土木工事設計変更ガイドライン (案) 事例集

平成24年2月

北陸地方建設事業推進協議会
工事施工対策部会

護岸工事・法覆護岸工（法長の調整） 設計変更となった事例 2

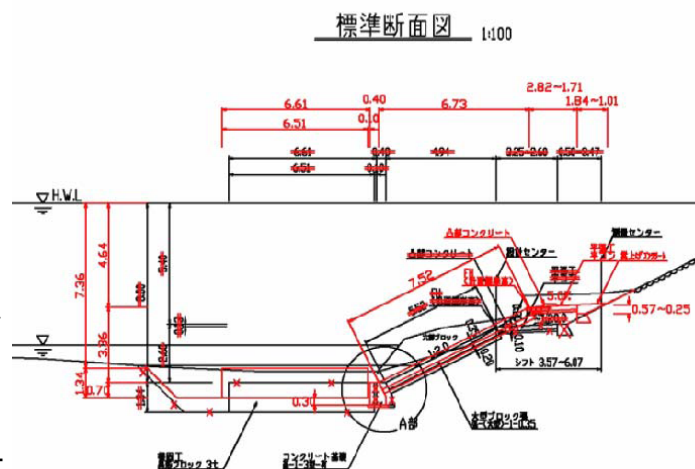
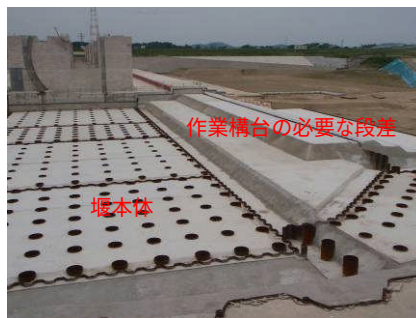
〇〇〇川〇〇地区において、低水護岸を新設し既設の堤防護岸に平張コンクリートで一体化する設計になっていたが、現地測量の結果、新設部の計画護岸高と既設護岸が擦りあわない事が判明したため、新設護岸の法長を調整する必要があった。

- ・契約書第18条四項に基づき、下記の内容で協議を行った結果、変更に至った。
- ・新設低水護岸の計画基礎高さを重要視し、低水護岸と既設高水護岸との景観を考慮に入れ、嵩上げコンクリートで調整した。
- ・又、既設と新設との護岸法線も不具合なので、嵩上げコンクリートでの調整は必然的であった。
- ・直接工事費で約8.7百万円の増額変更

作業構台

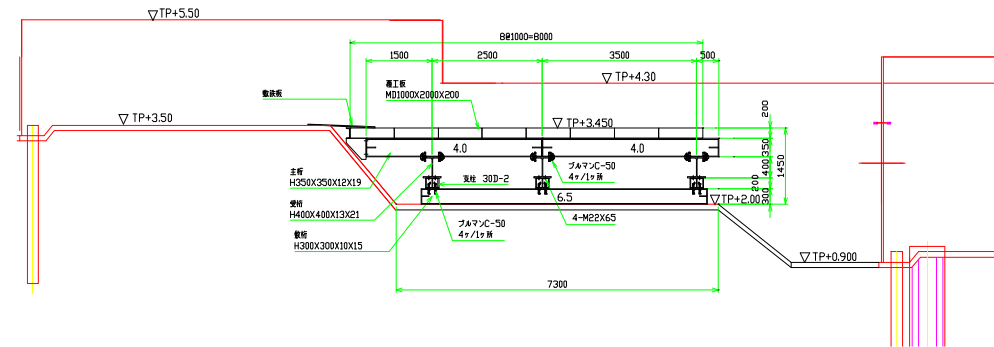
Ⅱ期工事の堰本体の施工に際し、周辺の床付けはひな壇形状で段差が大きいためクレーン等の建設機械を設置する施工ヤードとして適していない。そこで、床付けの段差を解消して、施工ヤードを確保するための作業構台を設置した。

Ⅱ期工事はⅠ期工事の施工時とは違い、床付けが全て完了しているため堰本体周辺の施工ヤード条件が異なる点を発注者に説明した。

河川落差工・仮締め切り(工法変更) 設計変更となった事例 4

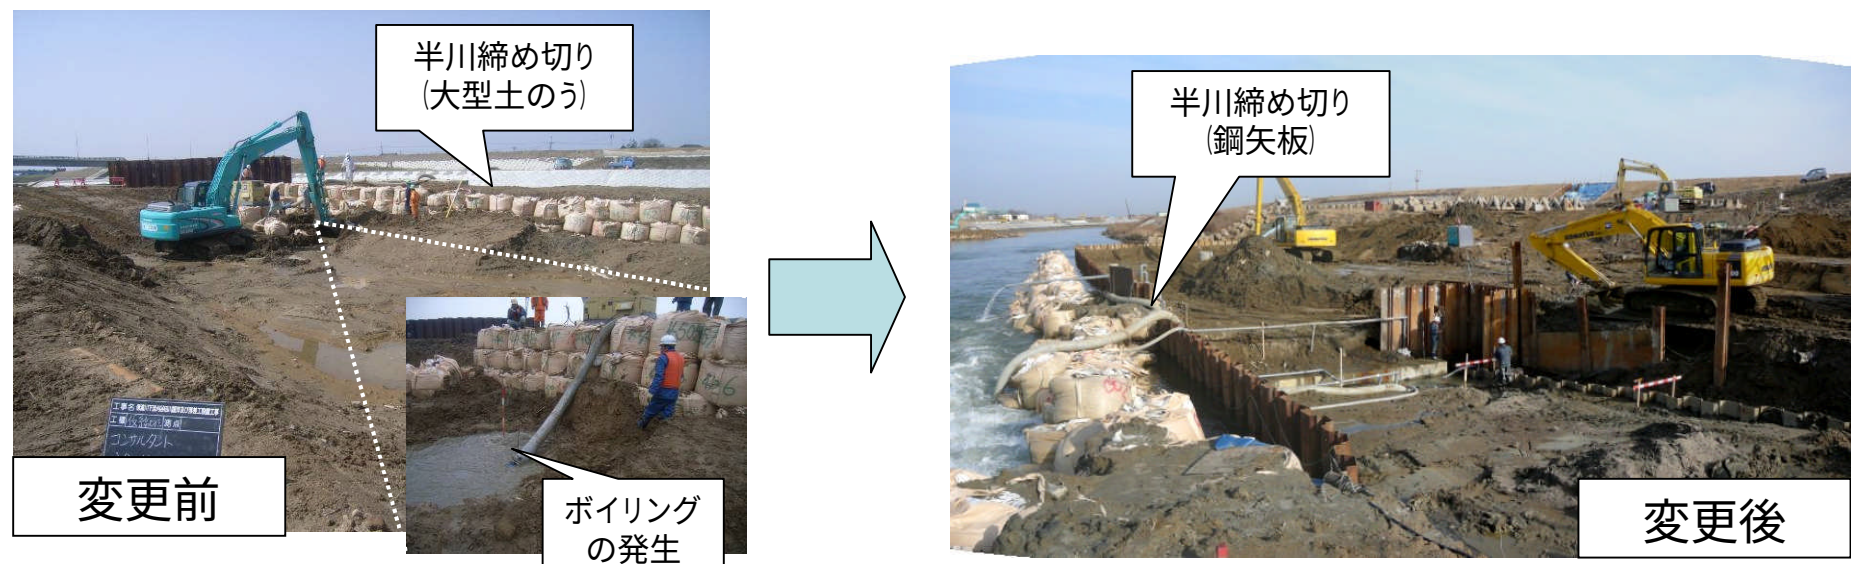
落差工の施工に於いて、仮締め切り（半川締め切り：任意仮設）を行い施工していたが、掘削を行ったところボイリングが発生したため協議を行った。（契約書第18条第1項の四）

当初予期できなかった湧水が確認されたため、受注者からの協議により地質調査を行い対策工法を検討し、一部変更指示を発出し、鋼矢板による仮締め切り(指定仮設)に変更した。

砂防工事・落石防護工 (工法変更) 設計変更となった事例 7

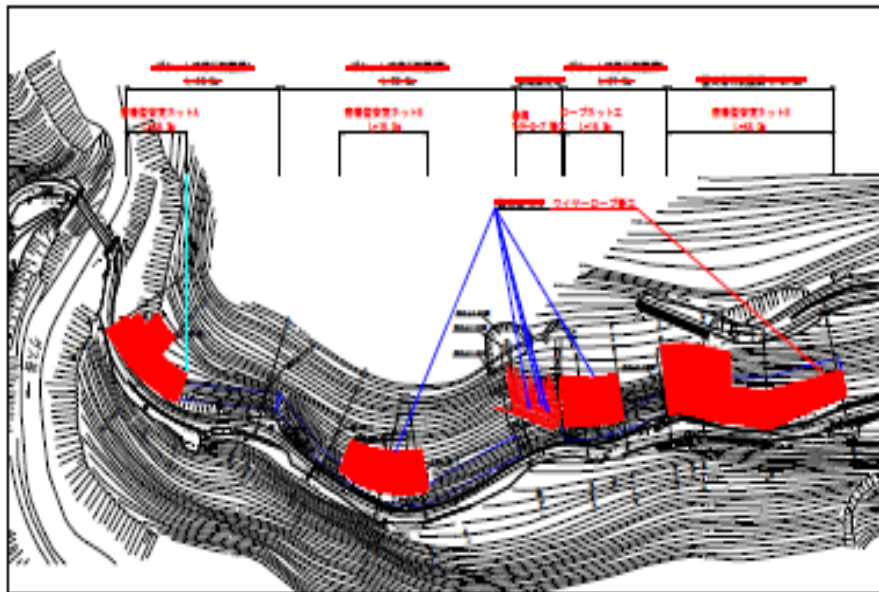
砂防工事専用軌道の落石防止として、当初設計ではポケット式落石防護網工と覆式落石防護網工を設置することになっていたが現地踏査の結果、予想される落石が当初想定されていたものより大径で、対策工の強度が不足する恐れがあると考察されたので、密着型安定ネット工とロープ伏工に変更した。

- ・現地踏査を行った結果を基に、速やかに監督員の立会いを求めて施工方法の協議を行い工法を変更した。
- ・直接工事費で約6.5百万円の増額変更となった。

最下流帯工の追加・荒廃の防止

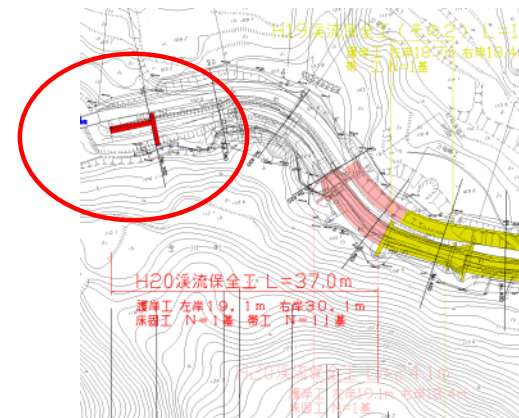
施工中に、梅雨前線豪雨により、溪床の低下・溪岸の荒廃が見られたことから、全体計画で後年度予定工事を先行して追加実施した。

- ・ 監督員が豪雨のため現地状況が変化したことを発見し、約款第18条第2項により調査
- ・ 契約書第18条第3項により受注者へ通知
- ・ 契約書第18条第4項により設計変更
- ・ 直接工事費で約2.2百万円の増額変更

溪岸保全工 1:0.5 護岸標準断面図

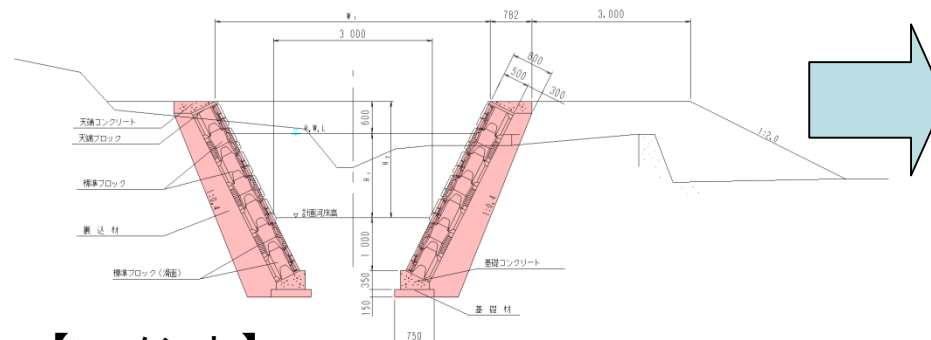
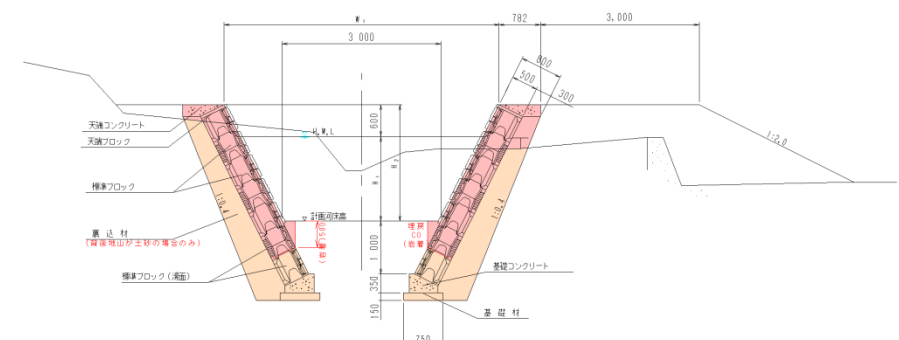
流路工において、当初設計で地盤が砂礫である場合は基礎コンクリートの施工を計画するが、現地掘削の結果岩盤が確認された場合には、基礎形式・根入深さの変更が必要となった。

- ・受注者は契約書第18条第1項(4)により設計と現地条件が一致しないことを監督員に通知
- ・調査の結果、契約書第18条第4項により設計変更を行った
- ・直接工事費で約1.4百万円の増額変更

試験施工 削孔状況確認

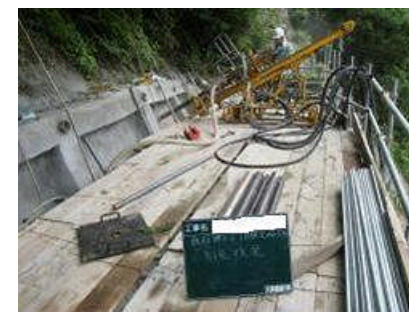
受注者が着工前に試験施工を行ったところ、孔壁が自立せず施工困難と判断。

ケーシング併用工法へ変更指示。

前面に消波ブロックがあった事により、確認されなかった根固めコンクリート

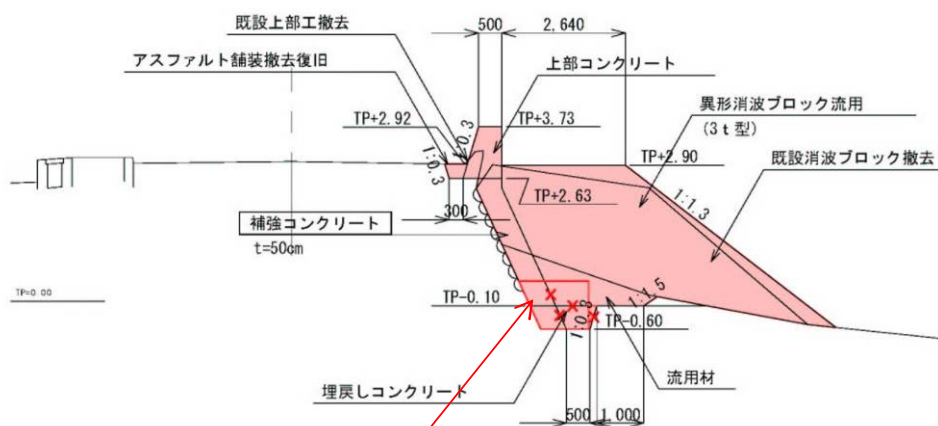
当初の設計図書では確認できなかった根固めコンクリートが、受注者からの指摘で判明したことから、当該工事において不要な補強コンクリート分を減額対応とし、変更設計に盛り込んだ。

- ・ 施工業者より確認願を提出（契約書第18条第1項）
- ・ 調査、協議結果を施工業者に通知（契約書第18条第3項）
- ・ 設計図書変更を施工業者に通知（契約書第18条第4項）
- ・ 直接工事費で約1.1百万円の減額変更

道路改良工事・工事用道路（工法変更） 設計変更となった事例 17

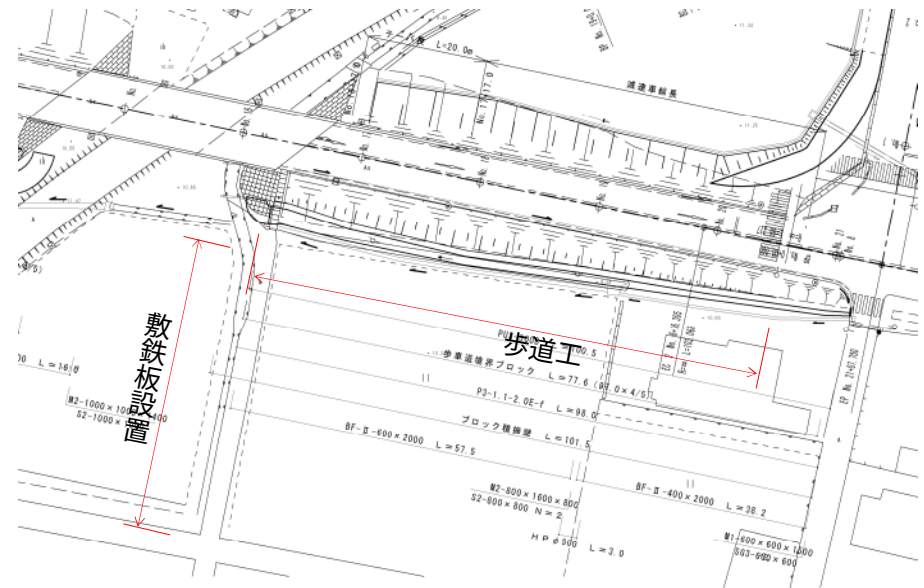
道路改良工事を施工するにあたり、農道（砂利道）を工事用道路として使用することとを想定していたが、ダンプトラック等のトラフィカビリティが確保できないこと、敷砂利が田へ飛散しないよう所有者から要望があることから、敷鉄板を敷設することとした。

- ・当初設計では、工事用道路について記載していない。
- ・発注者は農道を現状のまま使用し、必要に応じて補足材を施工することとしていた。
- ・所有者から敷砂利が田へ飛散しないよう要望。
- ・受注者から、現況のままではトラフィカビリティが不足であるので、敷鉄板に変更したい旨の協議。
- ・コーン指数の測定結果より、トラフィカビリティ不足を確認。
- ・経済性、地元要望を考慮し、敷鉄板に変更。
- ・直接工事費で約0.3百万円の増額変更。

図 面

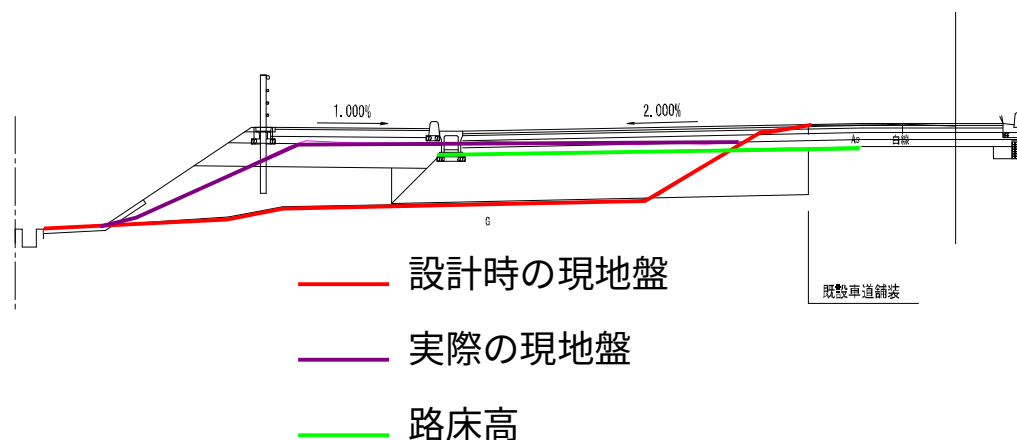
設計図書と現地の状況が一致しておらず、路床、路体の構築方法について協議が必要となった。

- ・受注者は契約書第18条1項(4)により設計と現地条件が一致しないことを監督員に通知
- ・協議の結果、契約書第18条第4項により設計変更を行った。
- ・直接工事費で約100万円の増額変更。

＜横断図＞

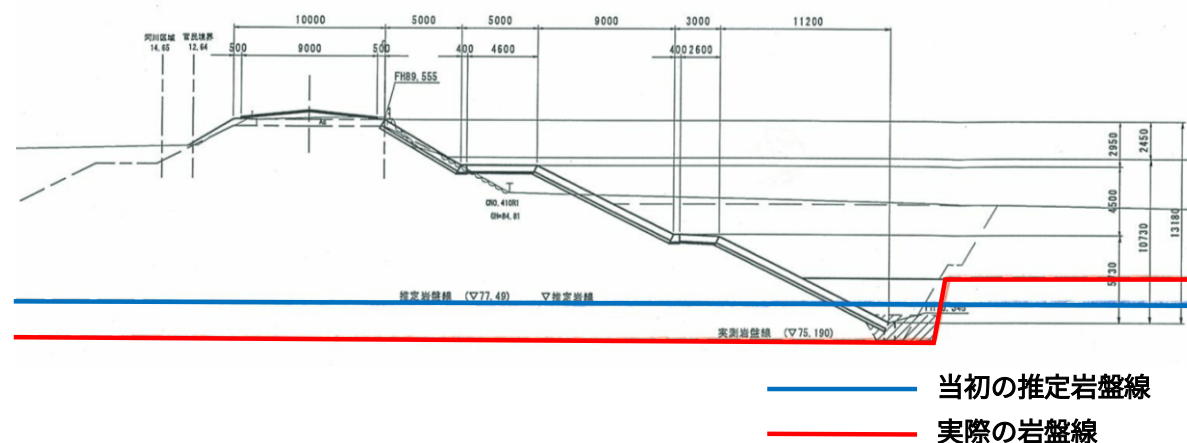
本工事は河川堤防を開削し橋台を構築するとともに、橋台周辺の護岸を施工する工事である。
護岸の施工にあたり河床を掘削したところ、岩盤線が当初想定していた高さよりも低い位置にあったため、護岸が岩着するよう施工範囲を変更した。

- ・ 施工業者より確認願を提出（契約書第18条第1項）
- ・ 現地調査するとともに河川管理者と対応について協議
- ・ 調査・協議結果を施工業者に通知（契約書第18条第3項）
- ・ 設計図書変更を施工業者に通知（契約書第18条第4項）
- ・ 直接工事費で約4.5百万円の増額変更

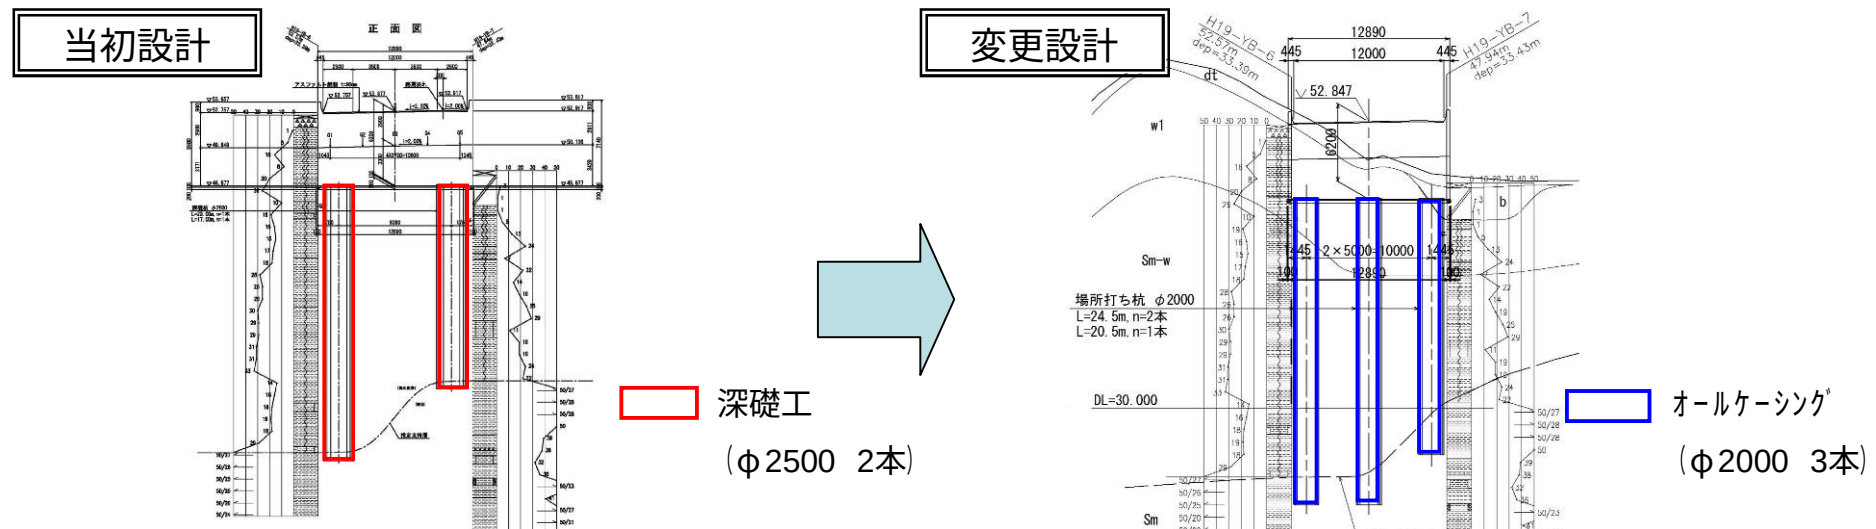
当初の設計図書では橋台基礎工の掘削を深礎工で計上していたが、現地では当初想定していた湧水量よりも多く、受注者からの協議により掘削方法をオールケーシング工法に設計変更を行った。

当初設計では湧水量が45L/分であり、一般には50L/分では深礎工が施工可能といわれているため、深礎工を計上したものである。

橋梁下部工事・土留工(構造変更) 設計変更となった事例 26

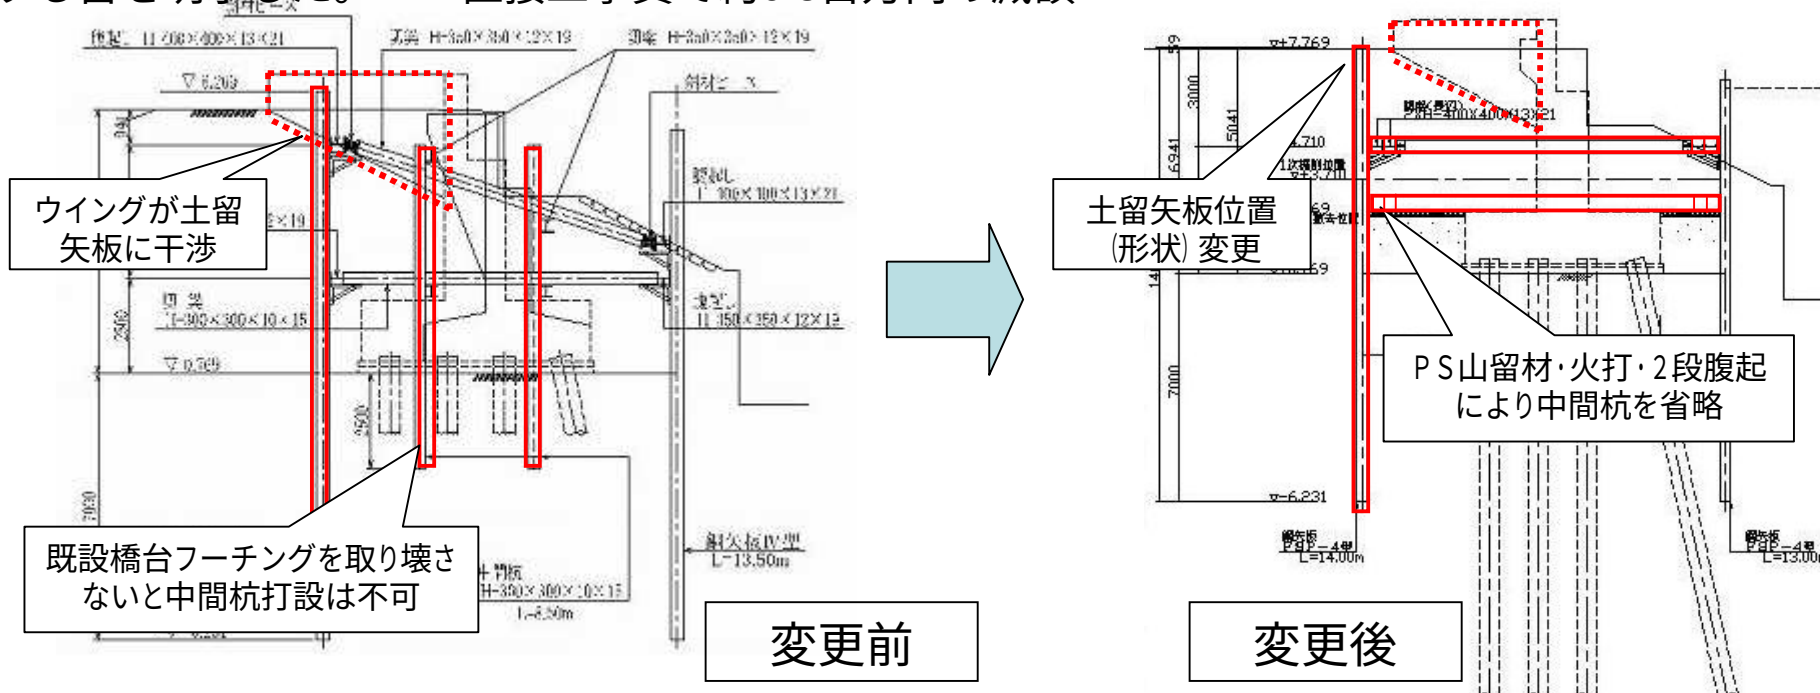
現橋梁（上部・下部）を取り壊し、同じ位置に橋梁を架け替える工事である。当初設計は詳細設計を行い発注しているが、受注者が設計を照査した結果、施工不可能であるため協議を行う。（契約書第18条第1項の四）

橋梁下部工の「土留・仮締切工」について、構造変更の対象とし、一部変更指示を発出し、変更対応する旨を明示した。

A2橋台断面図 (その3)

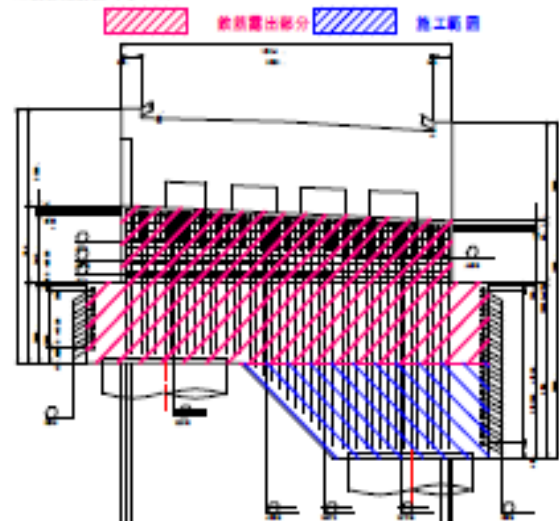
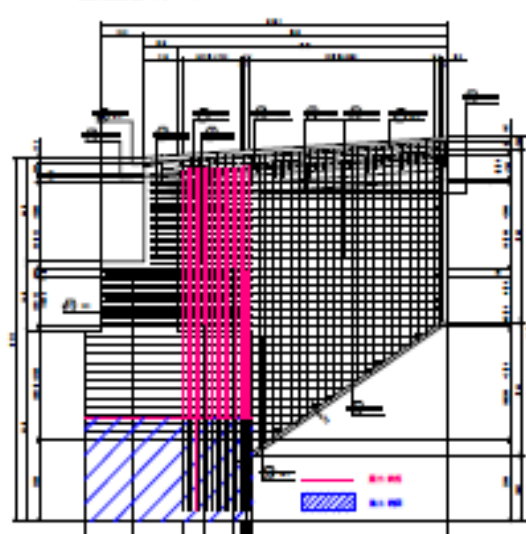
現道横の法面を掘削し、斜面对策工事を行い、橋梁下部工 (橋台工、深礎工) を施工する工事で、橋台工フーチング部の一部までの施工となっていたが、基礎構造物の一体性、鉄筋露出箇所の防錆対策及び仮設 (足場工) のコスト削減を図るため、発注者から施工数量の増工について協議を受けた。

- ・施工数量の増工に対して、施工方法の工夫等による工期短縮並びに工期延期の提案を行い、協議の結果、一部変更指示により橋台フーチング部すべてを施工することになった。
- ・直工費で約6.4百万円の増工並びに工期末を3月16日から3月31日に変更された。

変更後の鋼矢板土留工

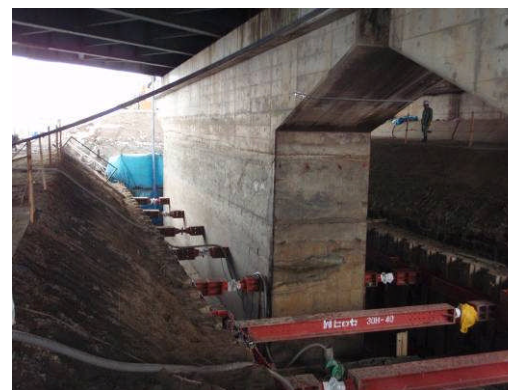
橋脚の炭素繊維巻立て工のため、橋脚部の掘削（掘削深はGLより約5m）を実施した例である。掘削をGL から3m程度まで進めたところで、掘削面に亀裂や湧水が確認されたため、のり面勾配の変更（当初1：0.5から変更1：1.0へ）、簡易的土留を設置したが掘削面が安定せず亀裂・崩壊が生じたため、安全を確保するため鋼矢板土留工法へ変更したものである。

- ・設計図書に掘削勾配を明示。
- ・請負人からの協議に基づき、掘削勾配の変更・簡易土留工を実施。
- ・崩壊が止まらないため、鋼矢板土留工に変更。
- ・直接工事費で約8百万円の増額変更。

橋梁耐震補強工事・巻立補強工（工法変更） 設計変更となった事例 32

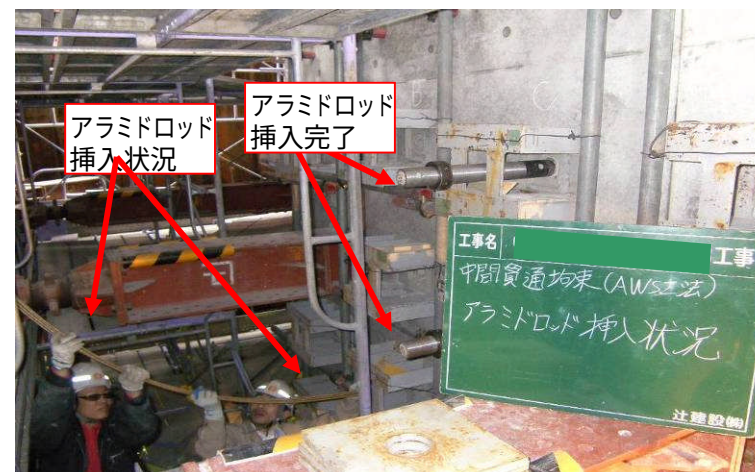
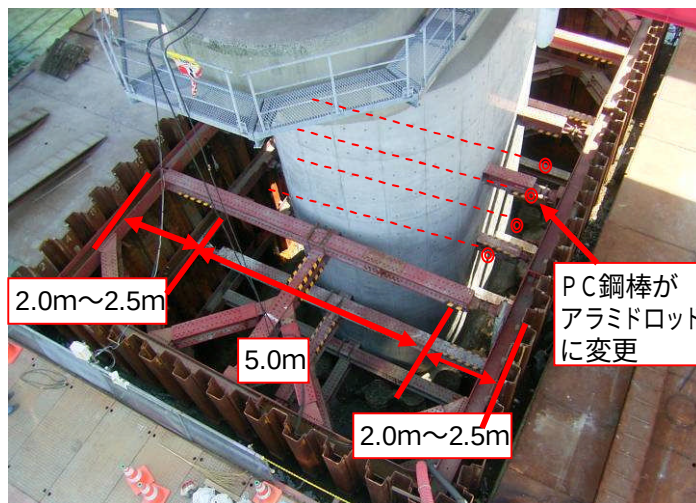
橋脚RC巻立補強工の中間貫通拘束において、当初PC鋼棒φ32mm、L=5.0m、削孔径φ42mmが見込んであるが、土留矢板と既設躯体の間隔が2.0m～2.5mのため、PC鋼棒の継ぎ挿入が必要となり、PC鋼棒を継施工した場合、継部のカプラー外径がφ60mm以上あり貫通削孔径がφ80mm程度必要となる。また、既設橋脚の鉄筋(D51W配筋)の離隔幅が設計上99mmでφ80mmの径にて既設躯体幅5.0mを既設鉄筋(D51W配筋)を避けての削孔は施工精度上難しく、受注者より(AWS工法の提案)協議を発議した。

発注者は当初の設計図書によりがたい場合は、協議内容を精査し工事請負契約書第18条1-4(条件変更等)にともない協議後AWS工法(アラミドロッド)による施工内容の一部変更指示を発出し、変更対応とする旨を明示した。直接工事費で約5.3百万円の増額。

橋梁補修工事・河道掘削工（追加工事） 設計変更となった事例 33

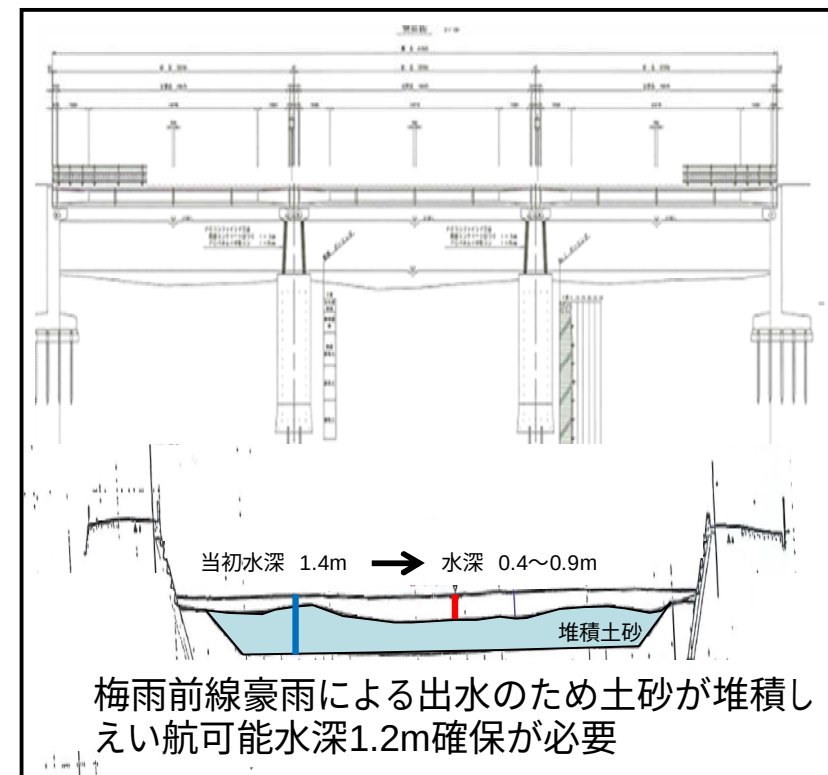
- ・台船作業による橋脚補強工事であるが、河床高が梅雨前線豪雨による出水のため当初設計より約0.5m～1.0m高くなった。台船搬入航路確保のための河床掘削費用が増となった。

- ・受注者は約款第18条1項により当初設計と河床高が一致しないことを監督員に確認請求。
- ・調査の結果、約款第18条4項により設計変更を行った。
- ・工事費で約0.6百万円の増額変更。

トンネル工事・側溝工(構造変更) 設計変更となった事例 38

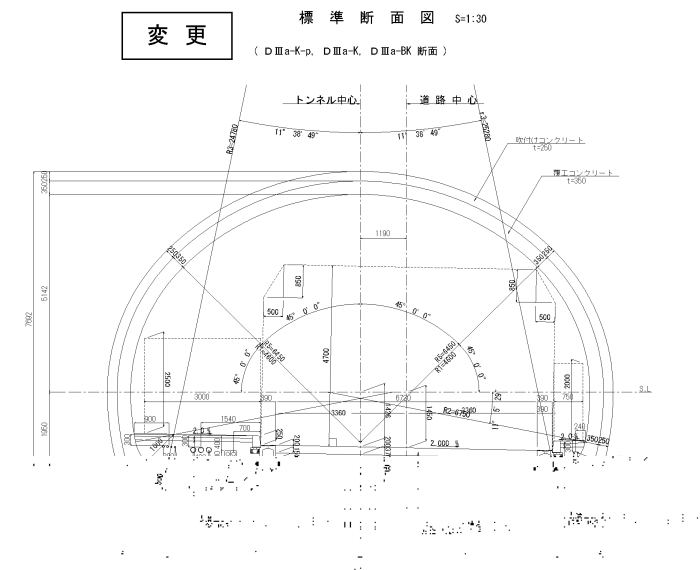
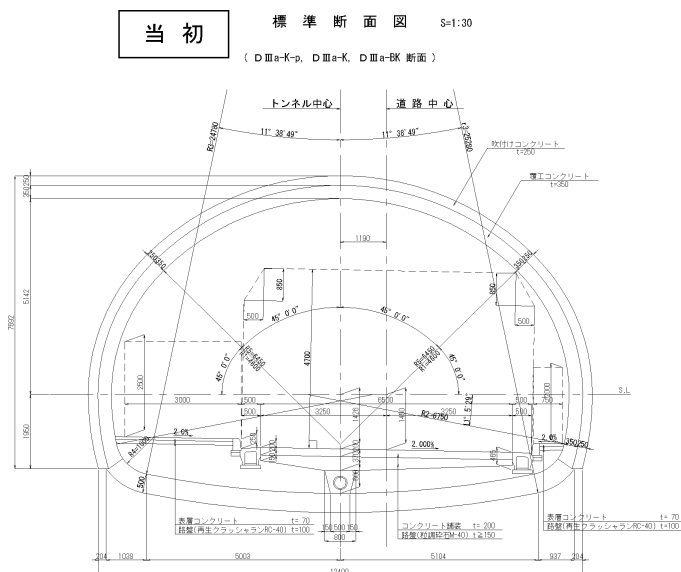
当初、トンネル側溝は街路型自由勾配側溝の設計となっていたが、北陸地方整備局の設計要領で、トンネル側溝が角型から円形側溝へ変更となった。

どの円形側溝が優位か、現場条件に照らし合わせ、維持管理、施工性、舗装工を含めた経済性の比較検討を行い、皿型街渠への構造変更を発注者に協議した。その結果、皿型街渠への設計変更が認められた。直接工事費でほぼ増減なし
